**Verslag huishoudelijke elektrische installatie op laagspanning en zeer lage spanning****Algemeen:**

Referentie: 011-20260422-04	Datum controle: 22/04/2026
Keurder: 011

Eigenaar: Onbekend	EAN-code: 541449500000664187
Adres installatie: De Bosschaertlei 51, 2620 - Hemiksem	Nummer teller(s): 1LGZ0477218331
Distributienetbeheerder installatie: Fluvius	
Datum uitvoering installatie:	<input type="checkbox"/> Vóór 01/10/1981 <input checked="" type="checkbox"/> Tussen 01/10/1981 en 01/06/2020 <input type="checkbox"/> Vanaf 01/06/2020
Type:	<input checked="" type="checkbox"/> Wooneenheid <input type="checkbox"/> Niet-huishoudelijk <input type="checkbox"/> PV <input type="checkbox"/> Batterij <input type="checkbox"/> Laadpaal

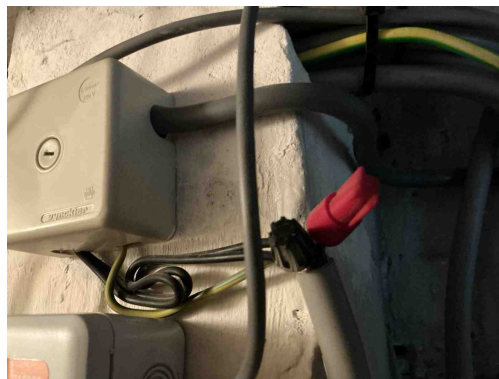
B17 - De voedingsspanning is niet op elk bord vermeld (Boek 1: 3.1.3.3).

Opmerking: Oa bord 1

B06 - Het elektrisch verdeelbord heeft niet de minimale beschermingsgraad IPXX-B in een gewone ruimte (Boek 1: 4.2.2.3).

Opmerking: Oa bord 1

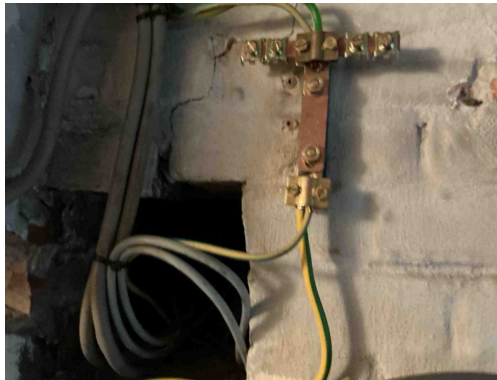
C26 - De verbindingen zijn niet gebeurd in borden, in aftakdozen, aan de klemmen van contactdozen, schakelaars of in de verlichtingstoestellen (Boek 1: 5.2.6.1).

Opmerking: Oa kelder

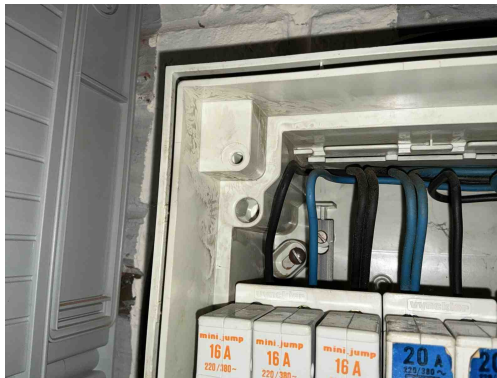
T21 - Het elektrisch materieel is niet geplaatst volgens de voorschriften van de fabrikant/ regels van goed vakmanschap . (Boek 1: 1.4.1.3)

Opmerking: Oa ophangvijzen bord 1, onderbreker beschermingsgeleider aangesloten bij aardgeleider

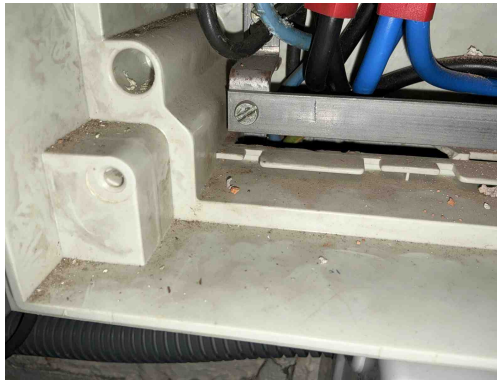
T21 - Het elektrisch materieel is niet geplaatst volgens de voorschriften van de fabrikant/ regels van goed vakmanschap . (Boek 1: 1.4.1.3)

Opmerking: Oa ophangvijzen bord 1, onderbreker beschermingsgeleider aangesloten bij aardgeleider

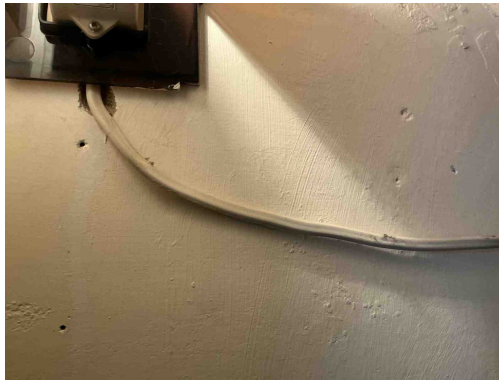
A19 - Er bevindt zich een geel-groene geleider in de meterbord verbinding aan de oorsprong van de installatie en deze is niet beveiligd tegen onrechtstreekse aanraking d.m.v. een differentieelstroominrichting van maximum 300 mA geplaatst in het begin van de elektrische installatie van een residentieel geheel (incl. in de gemeenschappelijke delen) (Boek 1: 1.5, 4.2.4.3, 4.2.4.4+ SYNERGRID C1/107).

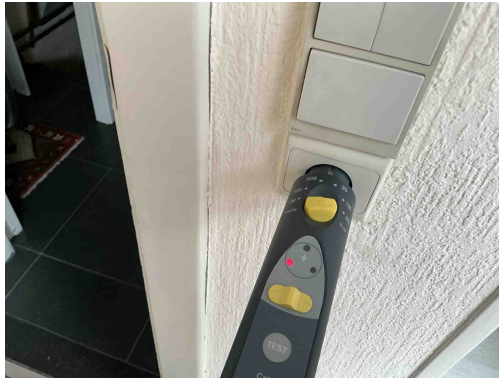
C27 - Het gebruik van geleiders van het type VTLMB (côte-à-côte) is niet toegestaan (Boek 1: 1.4.2.1).
Opmerking: Oa kelder

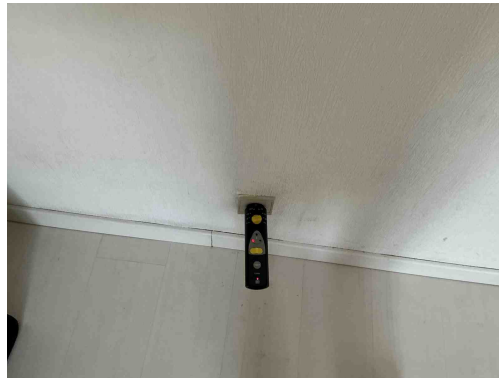
A16 - Er is geen continuïteit van de beschermingsgeleider van de contactdoos (Boek 1: 5.4.3.4).
Opmerking: Oa keuken, slaapkamer

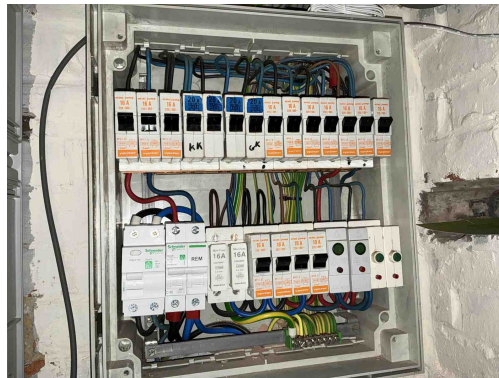
A16 - Er is geen continuïteit van de beschermingsgeleider van de contactdoos (Boek 1: 5.4.3.4).
Opmerking: Oa keuken, slaapkamer
